Arviointiraportti tieturvallisuustarkastuksesta

Hanke: E18 Turun kehätie Naantali–Raisio, yleissuunnitelma
(Kt 40 paaluväli 0–8747, tierekisteri 40 1/0 – 2/3680,
Mt 185 paaluväli 0–1660, tierekisteri 185 1/2700 – 2/0)

Tilaaaja: Varsinais-Suomen ELY-keskus, Vesa Virtanen
Suunnittelija: Sari Kirvesniemi, Ramboll Oy
Arvioija: Mikko Lautala, Strafica Oy

Kohde A14: E9 Pernon ETL

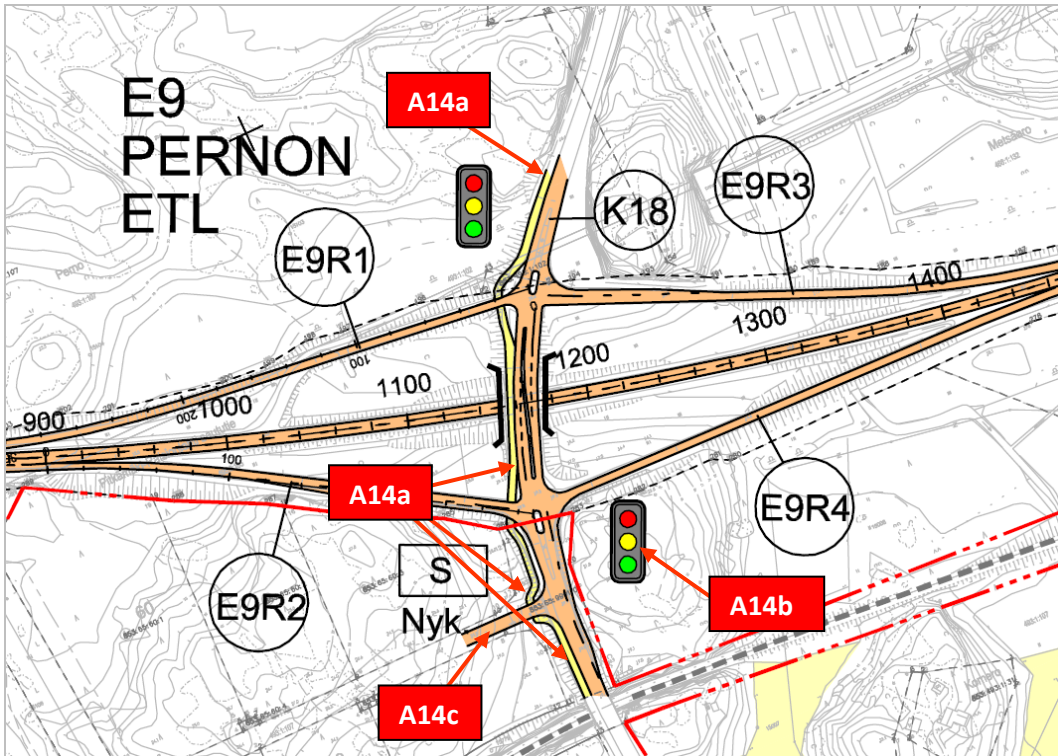
Ongelma a: Tässä kohteessa näkyy valitettavan selvästi se, että jkp-teiden linjauksia ei ole pohdittu riittävästi: jkp-tie on linjattu risteyssillalla aivan K18-kadun varteen, jkp-tie tekee lukuisia täysin turhia – vaikkakin pieniä – mutkia ja jkp-tie on osin K18-kadun varrellakin linjattu aivan kiinni maantiehen. Toisaalta, jos tässä ei rakenneta uutta siltaa, ”ymmärtää” tämän ratkaisun (koska nykyisin maastossa jkp-tie on toteutettu juuri kuten suunnitelmakuvassa on esitetty, eli siihen ei esitetä mitään muutoksia).

Ongelma b: Yleissuunnitelmatason liikenneturvallisuustarkastuksessa yhtenä tarkasteltavana kohtana on esitettyjen suunnitelmaratkaisuiden yhtenäisyys. Pernon eritasoliittymä on ainoa kohde, jossa on esitetty ramppien päätyjen varustamista liikennevaloin. Ratkaisu ei sinällään ole turvaton, mutta herää kysymys miksei tässäkin kohteessa toteutettu kiertoliittymiä (syynä tähän voi olla sataman liikenne tai kustannukset).

Ongelma c: K18-kadulle on esitetty uutta liittymähaaraa noin 40 metrin päähän valo-ohjauksisesta liittymästä kohtaan, josta on jo alkanut erillinen oikealle kääntymiskaista E9R4-rampille.

Parantamisehdotus: Jos kohteessa rakennetaan uusi silta, jkp-tien linjausta muutetaan siten, että se on jokaisessa kohdassa eroteltu ajoradasta välikaistalla (a). Harkitaan liikennevalo-ohjauksisten ramppien päätyjen korvaamista kiertoliittymillä (b). Mikäli liikennevalot jätetään, K18-kadun ja E9R4-rampin liittymässä olisi hyvä vapaan oikean paikka (riippuen toki kääntyvien määrästä). Selvitetään esitetyn liittymähaaran siirtämismahdollisuudet kauemmaksi liikennevaloliittymästä ja pois oikealle kääntymiskaistan kohdalta (c).

Eritasoliittymästä laaditaan parhaillaan tiesuunnitelmaa, jossa tarkennetaan eritasoliittymän ratkaisuja. Eritasoliittymän risteyssiltaa ei ole tarkoitus rakentaa uudelleen. Jkpp-tiet suunnitellaan tarkemmin seuraavassa suunnitteluvaiheessa.

Uusi katuyhteys K18-tieltä on Turun asemakaavojen mukainen ja katuyhteys on parhaillaan rakenteilla. Toimivuustarkastelujen perusteella Pernon eritasoliittymässä nelihaaraisen kiertoliittymän kapasiteetti ei riitä ilman vapaata oikeaa kaistaa lännestä päin vuoden 2025 liikenne-ennusteessa. Uuden katuliittymän sijainnin läheisyys ei mahdollista kiertoliittymän ja sen vaatimien vapaiden oikeiden kaistojen toteuttamista ramppien päihin.

Kohde A15: Silmukkarampit

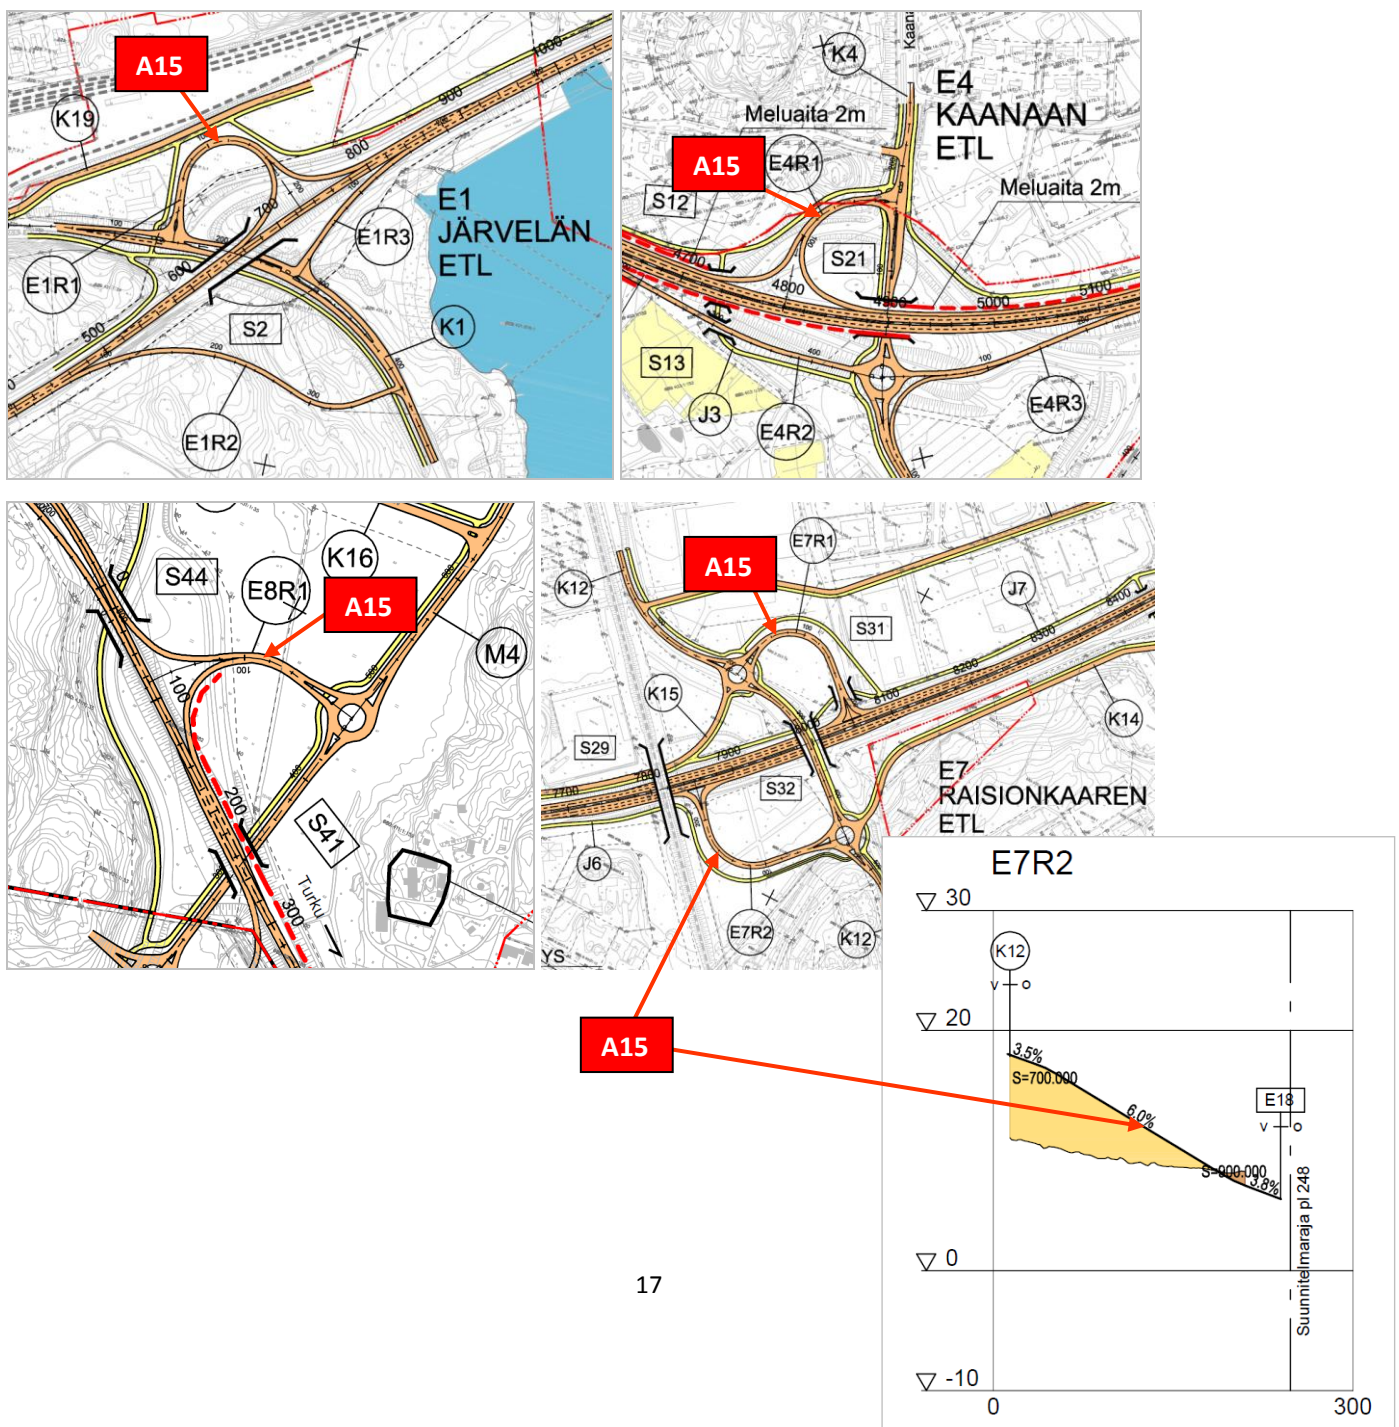
Ongelma: Yleissuunnitelmatasolla tehdään ne merkittävät ratkaisut, joilla voidaan estää rampeille väärään suuntaan ajamiset. Silmukkarampeilla on aina vaara siihen, että niiltä ajetaan epähuomiossa vastaan tulevien suuntaan tai tapahtuu kohtaamisonnettomuus. Tällaisissa tapauksissa tulisi aina joko erottaa ajokaistat toisistaan kaiteella tai kapealla välikaistalla.

Parantamisehdotus: Esitetään alla mainittuihin kohtiin joko kaiteen rakentamista kaistojen välille tai kapean välikaistan rakentamista. Erityisesti E7R2-rampin jyrkän alamäen mutkassa on merkittävä suistumisvaara.

Suunnittelu on tehty suunnitteluohjeiden mukaisesti (Perusverkon eritasoliittymät suunnitteluohje).

Kohde A16: E4 Kaanaan ETL, kiihdytyskaistan pituus E4R1-rampin päädyssä

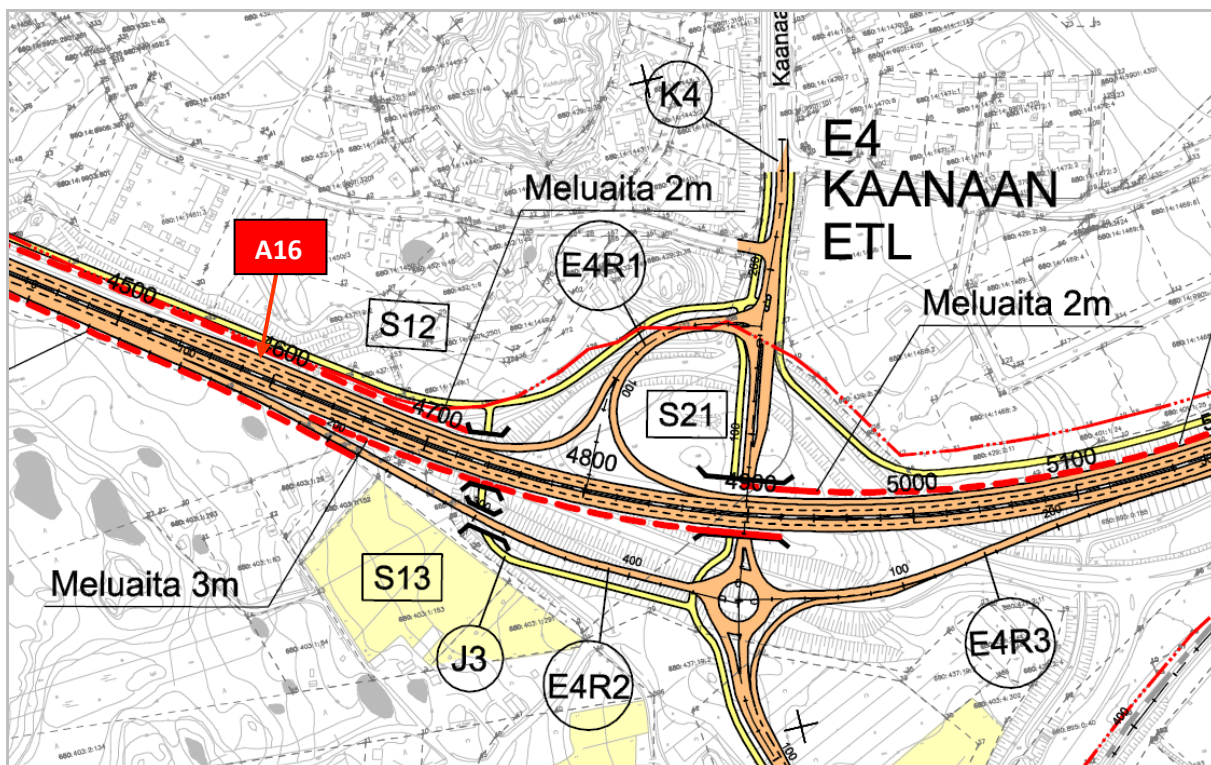
Ongelma: Liikenneturvallisuustarkistuksissa ei tarvitse arvioida esimerkiksi kaarresäteiden oikeellisuutta tai kiihdytyskaistojen riittävää pituutta (tulee luottaa, että ne on suunniteltu ohjeistuksen mukaan). Audittoija on laatinut syksyllä 2017 VAR-ELY-keskukseen tarkastelun liian lyhyistä kiihdytyskaistoista, minkä johdosta silmään kävi väistämättä Kaanaan ETL:n Naantalien suunnan kiihdytyskaistan pituus: liittymiskaistan pituus (ennen loppukiilan alkua) on kuvasta mitaten reilusti alle 100 metriä (paaluväli n. 4560–4650). Esimerkittä tässä on (suunnitelmakartan) mustan yhtenäisen viivan merkitseminen rampin päähän, jolla indikoidaan sitä, että tässä kohtaa maastossa on valkoinen sulkuviiva estämässä liittymistä heti rampilta saavuttaessa päätien liikennevirtaan. Tämä pitkä sulkuviiva johtaa kuitenkin aivan liian lyhyeen liittymiskaistaan.

Parantamisehdotus: Kiihdytyskaistan pidentäminen.

Kiihdytyskaistojen pituudet ovat suunnitteluohjeiden mukaiset mitoitusnopeudella 80 km/h. Sulkuviivat suunnitellaan seuraavissa suunnitteluvaiheissa.

Kohde A17: E4R3-rampin liittyminen päätiehen kohdassa, jossa päätiestä erkanee E5R2-ramppi

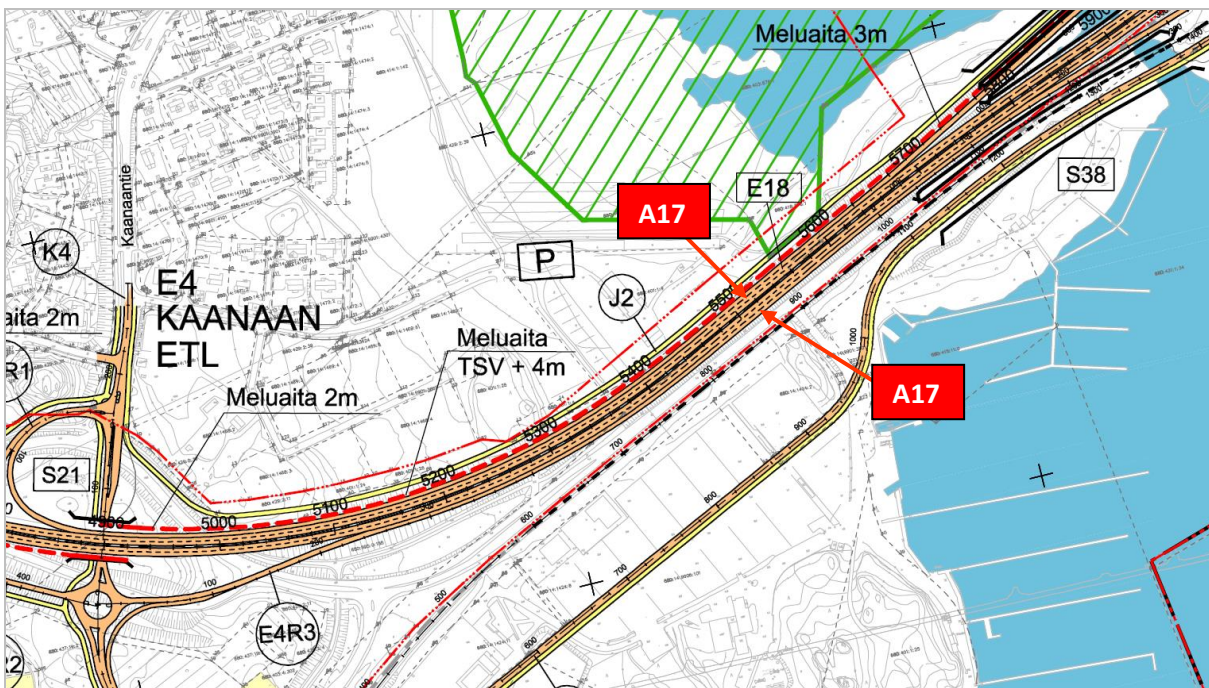
Ongelma: Ajettaessa Raision suuntaan E4R3-rampin liittyessä päätiehen ramppi on osoitettu sulkuviivalla erotelluksi noin 350 metrin matkalla (päätien paalut 5120–5470). Sulkuviivan päätepisteestä (paalu 5470) alkaa virallisesti vasta liittymisalue, joka suunnitelmakartan perusteella on vain noin 100 metrin pituinen (paalut 5470–5560) ennen kuin sama oikean puoleinen kaista kaartaa oikean suuntaan kohti E5R2-ramppia. Pitkä sulkuviiva on usein hyvä asia, mutta tässä kohdassa se johtaa aivan liian lyhyeen liittymisalueeseen. Oli kyse piirto(viiva)teknisestä asiasta tai ei, jää tässä kohdassa kuskille helposti vaikutelma, että rampilta ei olekaan erillistä kiihdytyskaistaa vaan oikean puoleinen kaista jatkuu suoraan ja sitten se kääntyykin yllättäen oikealle. Täysin vastaava ongelma on samassa kohdassa myös ajettaessa Naantalın suuntaan (eli liittymisalue on aivan liian lyhyt).

Parantamishdotus: Sulkuviivoja lyhennetään ja/tai kohdan kaistajärjestelyitä selkeytetään muilla keinoin.

Suunnitelmassa on ollut piirustustekninen epätarkkuus. Suunnitelman esitystapa on korjattu siten, että sulkuviivoja ei esitetä. Sulkuviivat suunnitellaan seuraavissa suunnitteluvaiheissa (rakennus-suunnitelmassa).

Kohde B1: E1 Järvelän ETL, K1-kadun liittymät E1R3-rampille ja E1R2-rampille

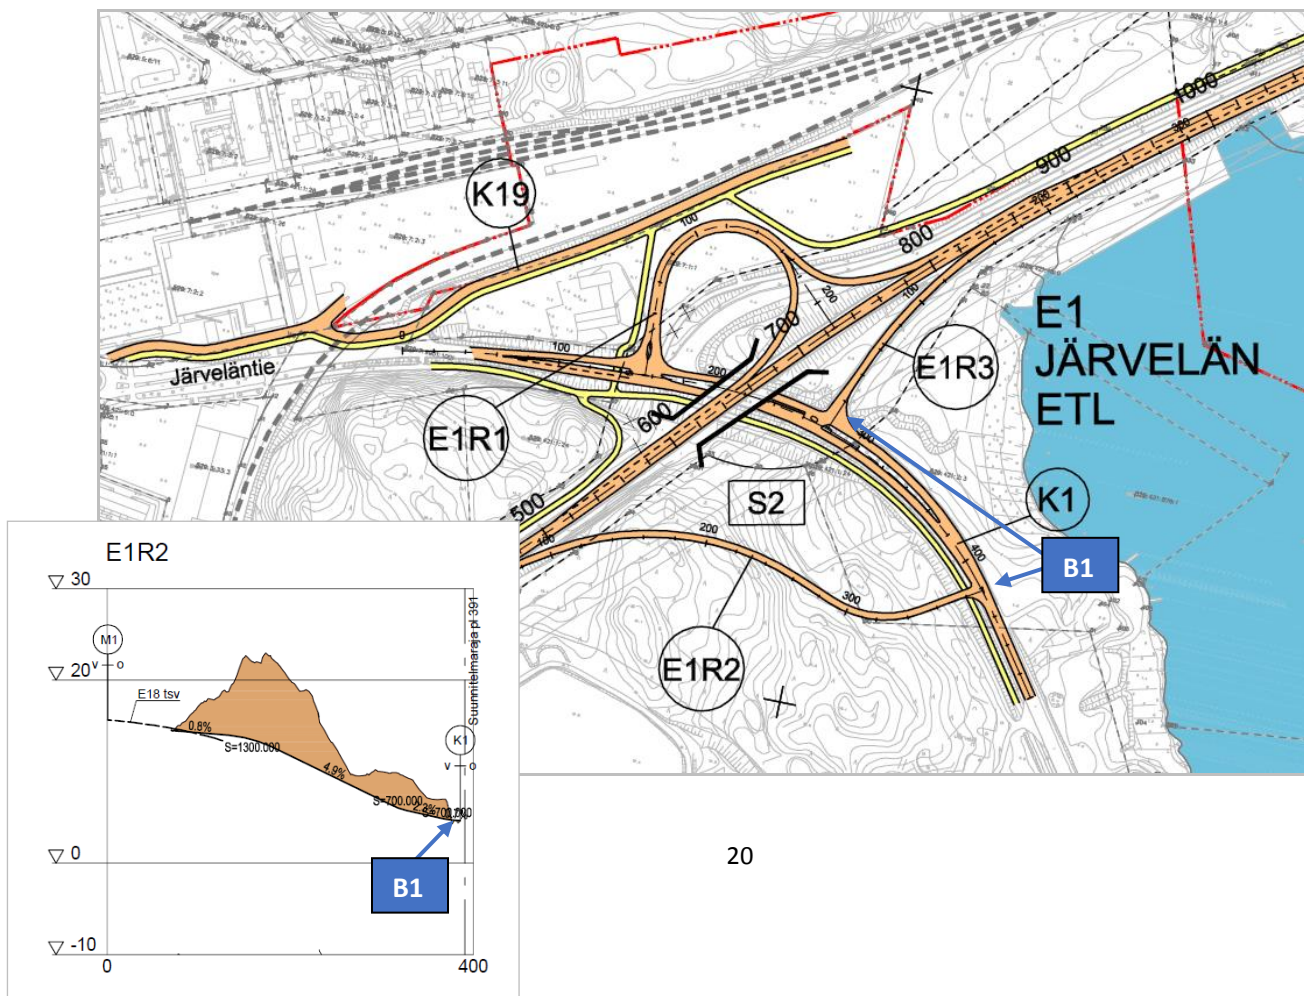
Ongelma: Ramppien päätyjen liittymistä puuttuvat liittymäsaarekkeet. Puute johtaa toteutustilanteessa liian leveään liittymähaaraan, ajonopeuksien nousuun ja väärin ajolinjoihin. E1R3-rampin päädyn saarekepuute (ja liian leveä liittymähaara) voi johtua siitä, että liittymän mitoituksessa on otettu huomioon raskaan liikenteen tarpeet (satamaliikennettä). E1R2-rampin päädyssä oikealle kääntyminen on aivan liian loiva vaarantaen suojatien ylittäjien turvallisuuden kun siihen vielä lisää rampin 4,9 % pituuskaltevuuden. Suunnitelmaratkaisu (avaruus/laajuus) lisää myös kohtuuttomasti suojatien pituutta.

Parantamisehdotus: Liikennemääristä riippumatta E1R3-rampin pääty tulee varustaa liittymäsaarekkeilla. E1R2-rampin pääty tulee linjata selvästi 90-asteen kulmaan K1-kadun kanssa eikä oikeaa haaraa tule esittää loivana.

Rampit ovat yksiajorataisia ja yksisuuntaisia. Liittymäsaarekkeen lisääminen ramppiliittymään aiheuttaa väistämisvelvollisuuden suhteen epäselvyyttä.

Ramppiliittymät suunnitellaan tarkemmin tiesuunnitelmavaiheessa.

Kohde B2: E1 Järvelän ETL, K1-kadun suojatie n. paalulla 140

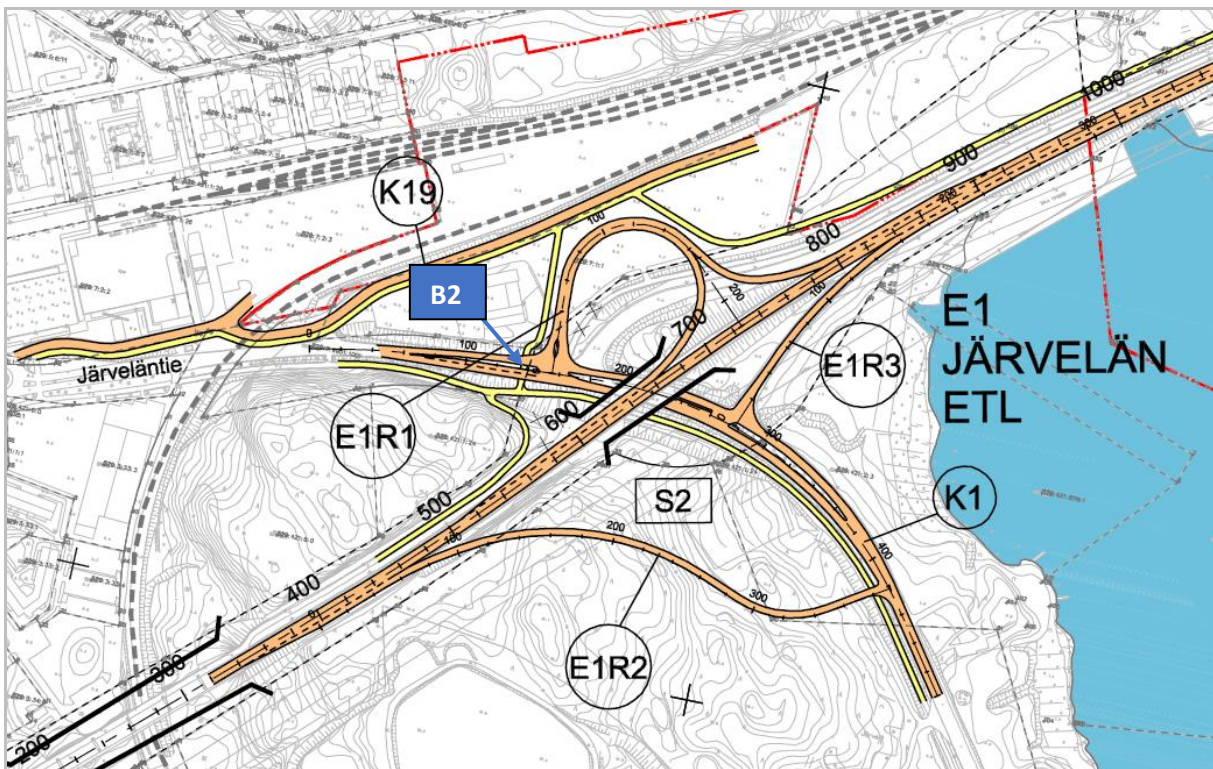
Ongelma: Esitetty suojatie johtaa tasossa kahden samaan suuntaan kulkevan kaistan yli. Suojatieohjeistuksen perusteella – ja ihan todellisuudessaakin – kahden saman suuntaan kulkevan kaistan ylitys on erittäin turvaton ratkaisu. Erityisen turvattomaksi suojatien tekee tässä yhteydessä se, että K1-kadulla voi olla odottamassa ajoneuvo kääntymässä vasemmalle rampille E1R1 ja samaan aikaan toinen ajoneuvo voi ohittaa kääntymistä odottavan ajoneuvon pysähtymättä. Lisäksi on todettava, että tässä kohdassa suunnittelu on tehty täysin ajoneuvoliikenteen ehdoilla ja mikä pahinta, heikentämällä merkittävästi jalankulun ja pyöräilyn *nykyisiä* olosuhteita: nykyisin kohteessa on laadukas kevyen liikenteen erillinen silta, joka nyt esitetään korvattavaksi kiertomatkoilla, liian jyrkällä mutkalla sekä kahden samaan suuntaan ylittävän kaistan ylityksellä.

Parantamisehdotus: Selvitetään kevyen liikenteen eritason toteuttamisen mahdollisuudet.

Kävely- ja pyöräväylän toteuttamien eritasossa ei onnistu tilanpuutteen ja korkeustasojen takia. Kävely- ja pyöräliikenne on eritasoliittymän yhteydessä vähäistä sillä kävely- ja pyöräväylien pääreitit kulkevat muualla.

Kävely- ja pyöräväylän ylitys Järveläntiellä suunnitellaan tarkemmin tiesuunnitteluvaiheessa.

Kohde B3: Kantatien 40 varren jkp-tie päätien n. paalulla 2050

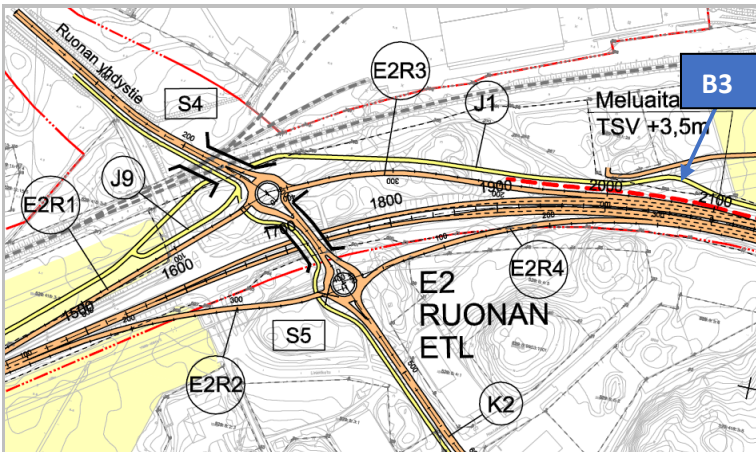
Ongelma: Jkp-tielle esitetty mutka, jonka tarkoitusperä ei ilmene suunnitelma-asiakirjoista.

Parantamisehdotus: Mikäli kyseessä on täysin ”turha” mutka, tulee se poistaa ja jkp-tie linjata kyseisessä kohdassa suoraan.

Jkpp-tien mutka johtuu siitä, että linjauksella on kierretty 110 kV voimalinjan pylväs.

Kohde B4: Kantatien 40 varren jkp-tie päätien n. paalulla 3050 ja 3400

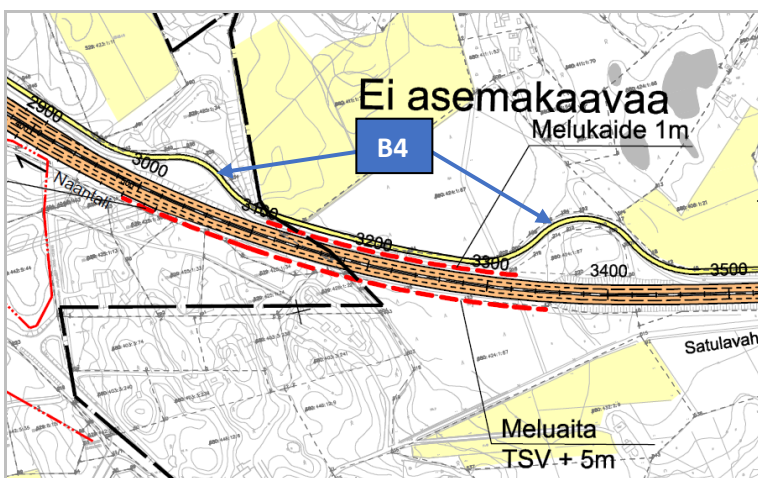
Ongelma: Jkp-tielle esitetty mutkat sen takia, että jkp-tie noudattaisi olemassa olevan jkp-tien linjausta. Kun koko tie parannetaan kokonaisvaltaisesti, tulee jkp-tiet myös oikaista.

Parantamisehdotus: Jkp-tien linjaaminen yhteneväisesti suoraan.

Jkpp-tiet on linjattu nykyistä väylää pitkin ja se kiertää nykyiset metsäiset kumpareet. Lisäksi paa-lun 3050 kohdalla väylä kiertää myös 400 kV voimalinjan pylvään.

Kohde B5: E6 Krookilan ETL, J5-jkp-tie S28-sillan kohdalla

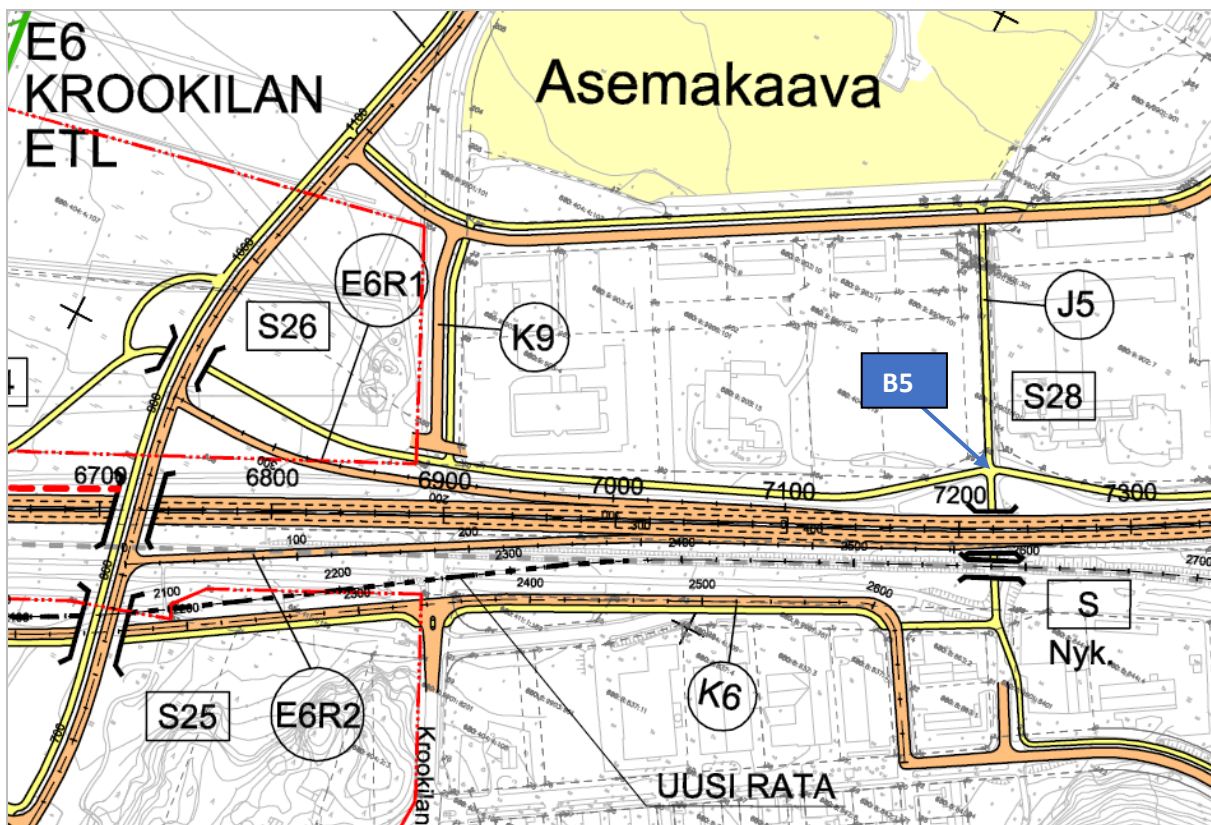
Ongelma: Jalankulku- ja pyöräteiden 4-haararisteyksien pienipiirteiset kiertoliittymät eivät ole (vielä) yleisiä suunnitteluratkaisuja, mutta niitä tulee aina harkita mikäli ympäristön ne sallii. Suunnitelmakartalla on esitetty S28 sillan alta nousevalle J5-jkp-tielle 4-haararisteys.

Parantamisehdotus: Kyseiseen 4-haararisteykseen toteutetaan pienipiirteinen kiertoliittymä.

Jkpp-väylien suunnitelmat tarkentuvat seuraavissa suunnitteluvaiheissa tie- ja katusuunnitelmissa.
